1 Allgemeine Planung

1.1 Verkehrstechnische Untersuchung

Abbildung 5.1: Anbindung des Balzerwegs mit einer verzweigten Wegverbindung

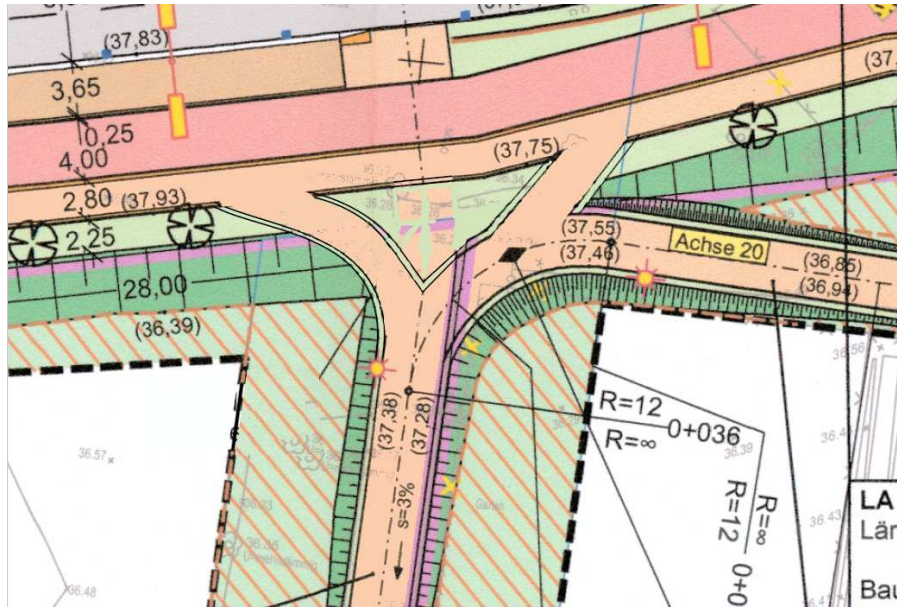
Das hier angeordnete Drängelgitter behindert unnötig den barrierefreien Zugang zur TVO, im Besonderen der geplanten Bus- und S-Bahnhaltestelle an dieser Stelle und widerspricht damit direkt den Vorgaben des MobG. Durch eine Realisierung als Y-Verzweigung wie in Abbildung 5.1 könnten die selben Ziele zum indirekten Zugang erreicht werden ohne die Barrierefreiheit oder die Nutzbarkeit für Radfahrende einschränken zu müssen.

Abbildung 5.2: Anpassung der Anbindung Lauchhammer Straße mit klarer Definition der Wegbeziehungen für Rad- und Fußverkehr

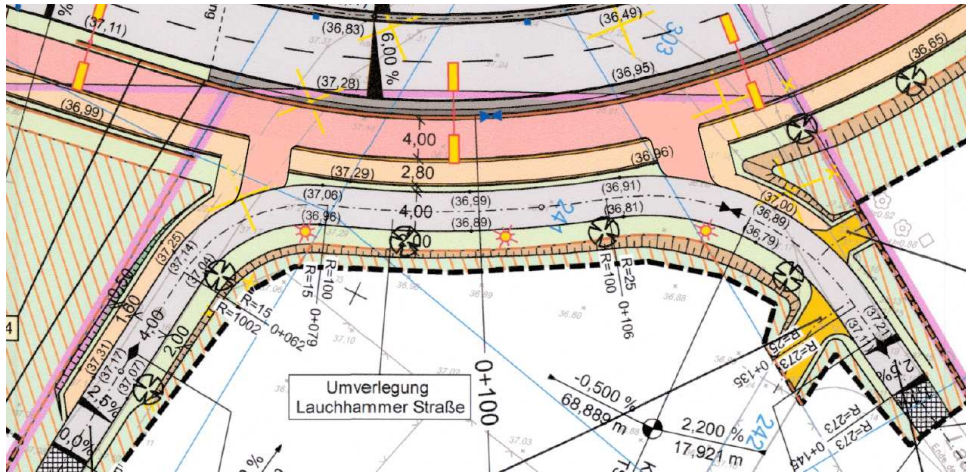
Hier existiert bisher keine Planung für den Radverkehr, konkret sind hier bisher keine Verbindung zu den Straßen oder Überfahrten zum Radweg vorgesehen, damit sind die anliegenden Wohngebiete nur ungenügend angebunden und es wird absehbar zu Konflikten zwischen Rad- und Fußverkehr durch

die unklare Wegführung in diesem Bereich kommen. Eine mögliche, konfliktreduzierte Variante ist in Abbildung 5.2 zu sehen.

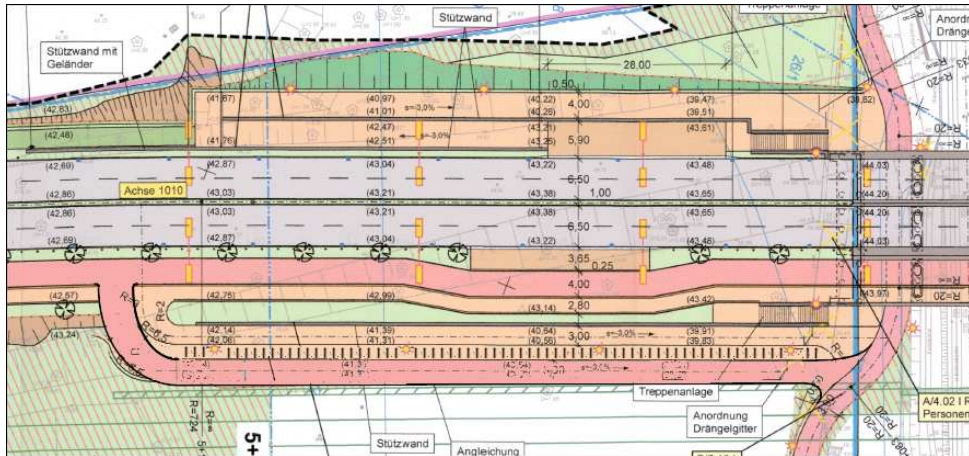
Dieser Knotenpunkt bzw. die nicht erfolgte Betrachtung als solcher zeigt am deutlichsten die Nichtberücksichtigung des Radverkehrs im Rahmen dieser Planung. Anstatt hier einen qualitativ hochwertigen Übergang zwischen zwei Hochleistungsradverbindungen zu schaffen, wird der Wechsel zwischen dem Radweg entlang der TVO und der so genannten Radbahn U5 nicht berücksichtigt bzw. durch die gewählte Rampengestaltung aktiv verhindert.

Die vorgelegte Planung für die Rampe zwischen Baukilometer 5+180 und 5+300 widerspricht in gleich mehrerer Hinsicht den Grundsätzen des MobG. So ist sie durch das angeordnete Drängelgitter nicht nur nicht barrierefrei für Familien mit Kinderwagen und gehbeeinträchtigte Personen, sondern ignoriert auch völlig die vorhersehbar starke Nutzung dieser Rampe durch Radfahrende. An dieser Stelle würden zukünftig die einzigen beiden sicheren, gut ausgebauten Radverbindungen in Nord-Süd- sowie Ost-West-Richtung im weiten Umkreis aufeinander treffen, wodurch automatisch eine große Anzahl an Radfahrenden diese Rampe zur Richtungsänderung nutzen werden.

Mit der geplanten Gestaltung würden sich diese Radfahrenden im Zweirichtungsverkehr einen nur 3 m breiten Weg mit zu Fuß Gehenden teilen, was jeglichen Standards widerspricht, die aus dem MobG folgen und im RVP vorgesehen sind. Konflikte zwischen bergab schnell rollenden Radfahrenden, zu Fuß Gehenden sowie langsam und dadurch auch ausschwenkend bergauf bewegenden Radfahrenden sind hiermit vorprogrammiert. Durch die hohen Geschwindigkeiten die gerade auch Ortsunkundige auf dieser langen Rampe erreichen können, erzeugt darüber hinaus das Drängelgitter auch eine unnötige Gefahrenlage.

Die Planung ist vor allem deshalb nicht nachvollziehbar, da in diesem Bereich mehr als genügend Fläche zur Verfügung steht, um eine ausreichende Lösung mit genügend Ausrollstrecke am Fuß der Rampe durch eine Verlagerung der Rampe nach Süden zu realisieren. Da zwischen der geplanten Rampe und der für die NVT-Station freigehaltenen Flächen ebenfalls Platz vorhanden ist, der perspektivisch nur tote Fläche zwischen der Rampe und der Stützwand der NVT bilden würde, kann diese Fläche ohne Probleme auch für einen Zweirichtungsradweg als Verbindung zwischen der TVO und der Radbahn U5 genutzt werden, ähnlich wie in Abbildung 6.1 gezeigt.

Abbildung 7.1: Konfliktreduzierte Wegführung auf und entlang der Brücke über dem Knotenpunkt B1/B5/Märkische Allee mit separierten Flächen für Rad- und Fußverkehr

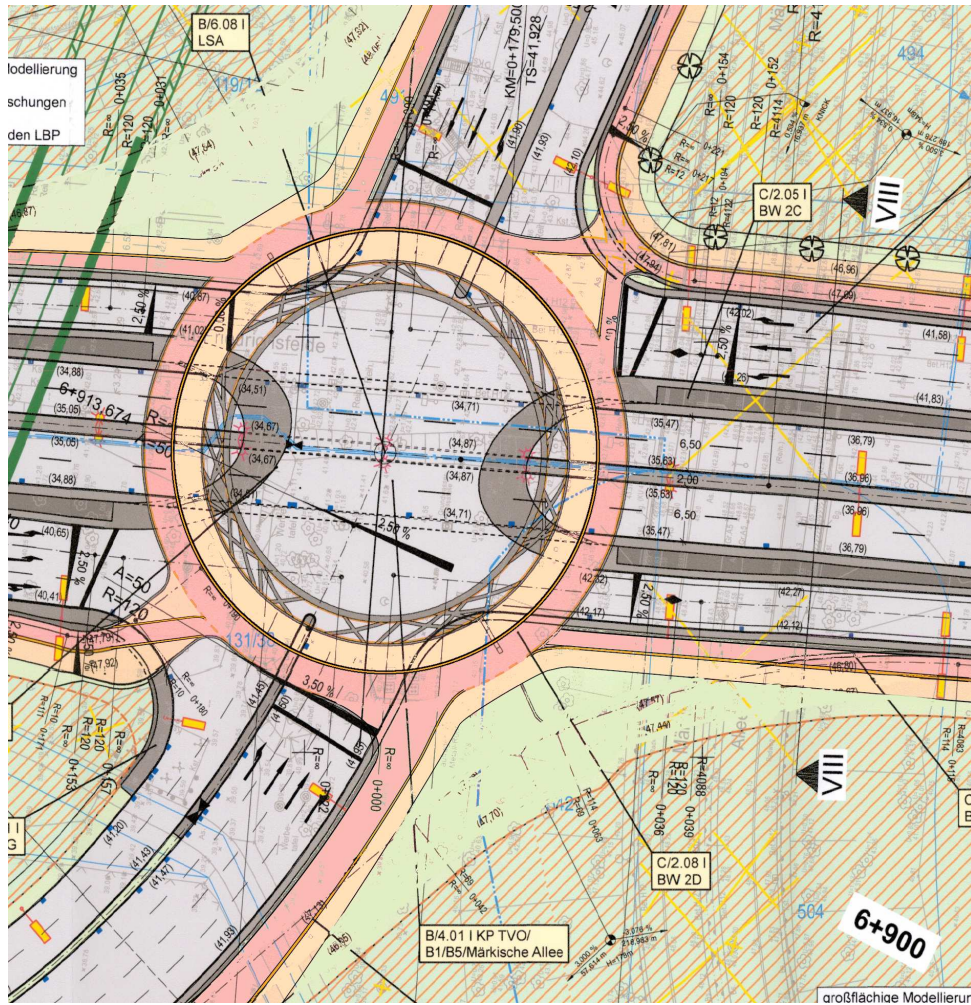
Die geplante Gestaltung der Brücke, in speziellen der Zufahrten würde regelmäßig zu unklaren Situationen zwischen Fuß- und Radverkehr und daraus resultierenden Konflikten führen. Es ist nicht nachvollziehbar, warum hier der geradeaus den Knotenpunkt überquerende Verkehr nicht gemäß grundlegender verkehrstechnischer Richtlinien dem abbiegenden Verkehr übergeordnet, sondern stattdessen durch Verschwenkungen untergeordnet werden soll. Demzufolge sollten alle gerade führenden Wege gradlinig auf die Brücke geführt und auf dieser eine klare Trennung zwischen Rad- und Fußverkehr eingerichtet werden. Der Radweg sollte als Einrichtungsradweg außen auf der Brücke angelegt werden, um die Kreuzungen zwischen Radfahrenden und zu Fuß Gehenden zu minimieren. Mit geschickter Anlage der Zufahrten kann darüber hinaus eine Nutzung entgegen der Fahrtrichtung ausreichend demotiviert werden, um überall klare Richtungsbeziehungen zu erreichen. Eine mögliche Realisierung ist in Abbildung 7.1 zu sehen.
